NOTE TECHNIQUE
à MMrs. les Concessionnaires
N° 717

DS 19

COMMANDE D'ACCÉLÉRATEUR

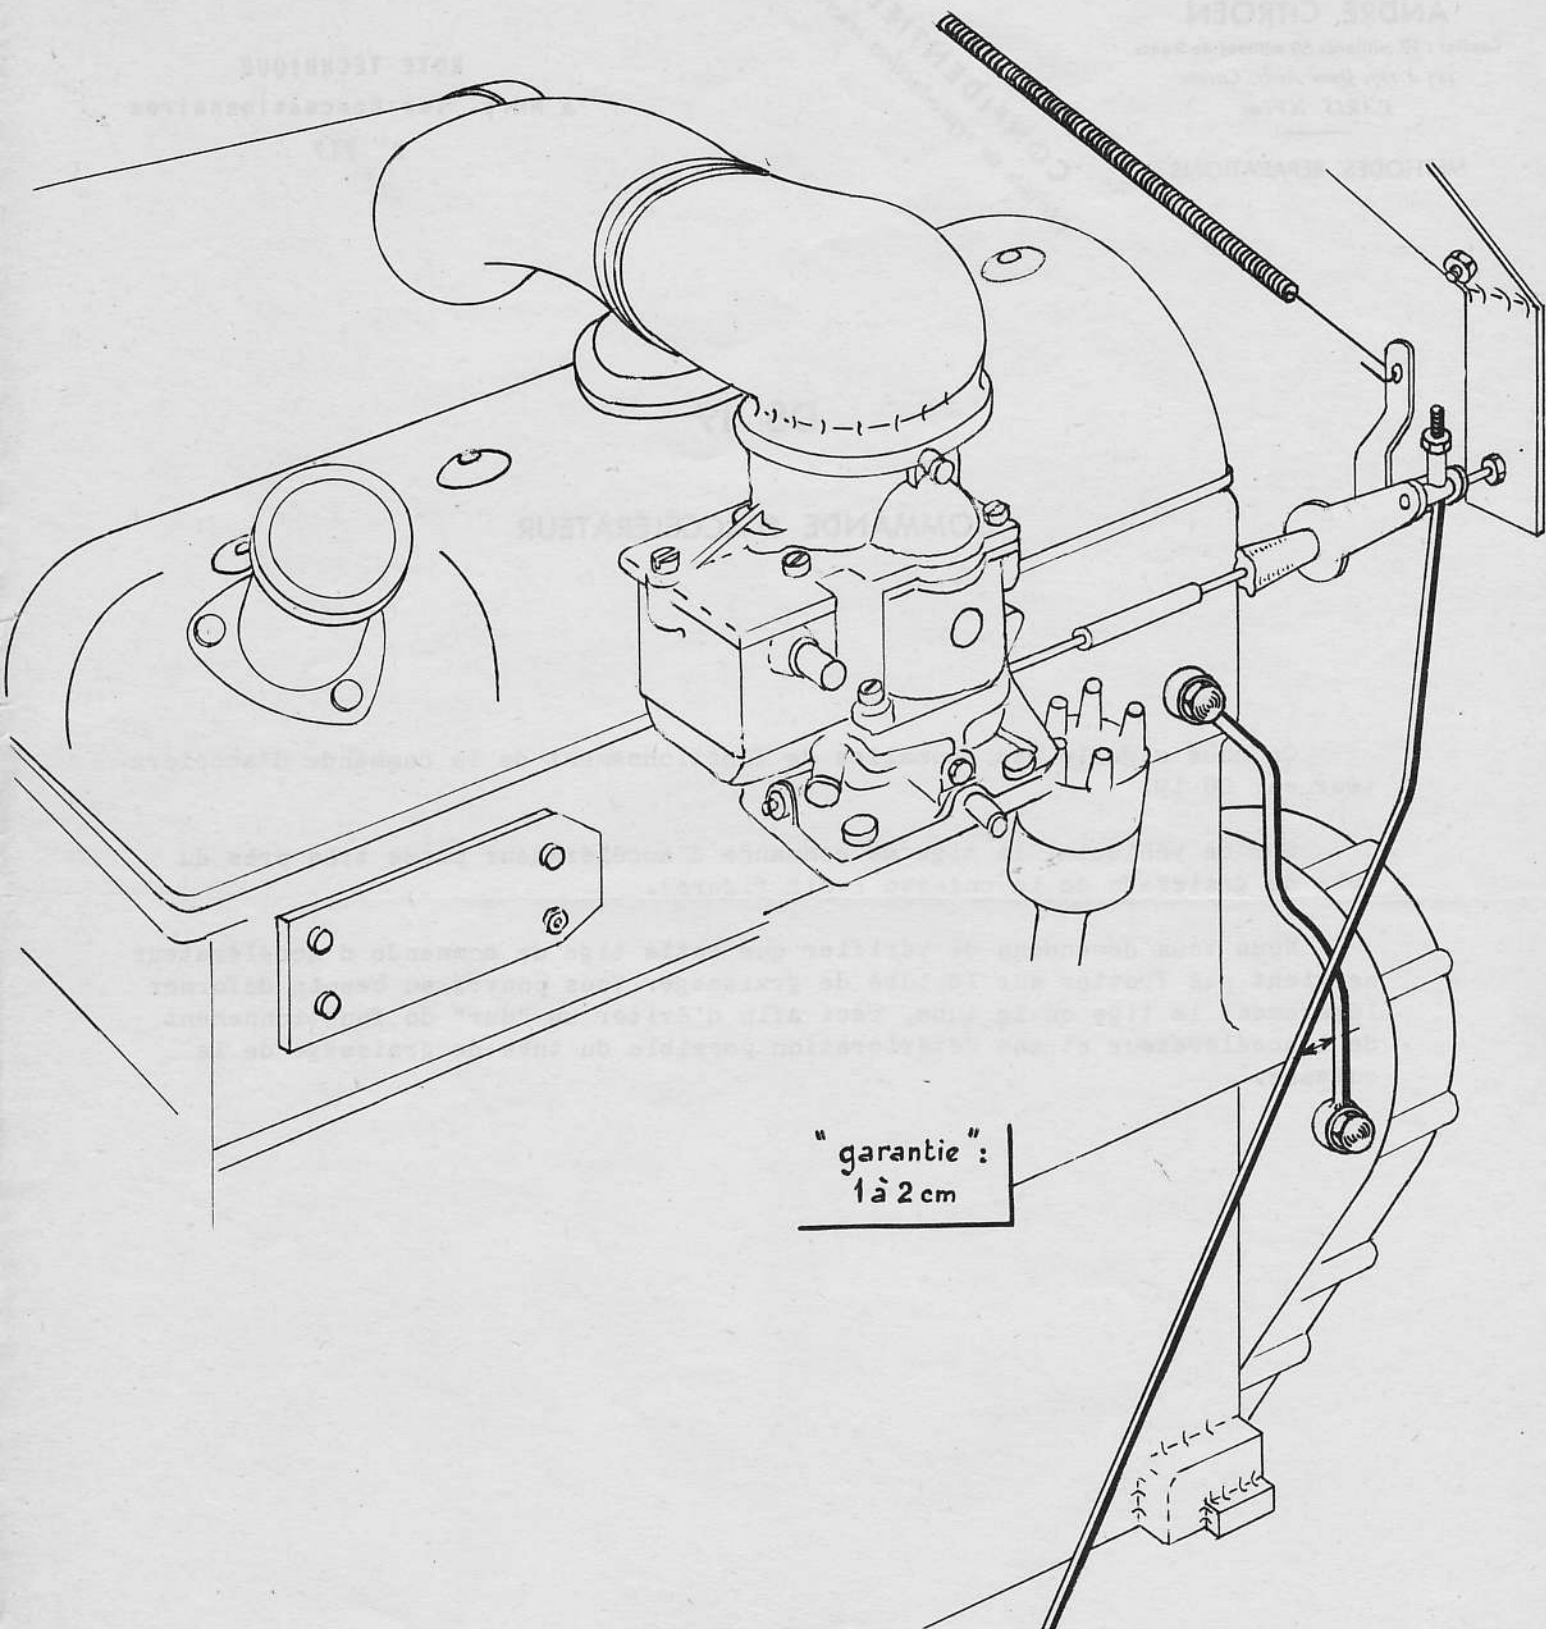
On nous signale des anomalies de fonctionnement de la commande d'accélérateur sur DS 19.

Sur ce véhicule, la tige de commande d'accélérateur passe très près du tube de graissage de la culasse (voir figure).

Nous vous demandons de vérifier que cette tige de commande d'accélérateur ne vient pas frotter sur le tube de graissage. Vous pouvez au besoin déformer légèrement la tige ou le tube, ceci afin d'éviter un "dur" de fonctionnement de l'accélérateur et une détérioration possible du tube de graissage de la culasse.

"garantie":
1 à 2 cm
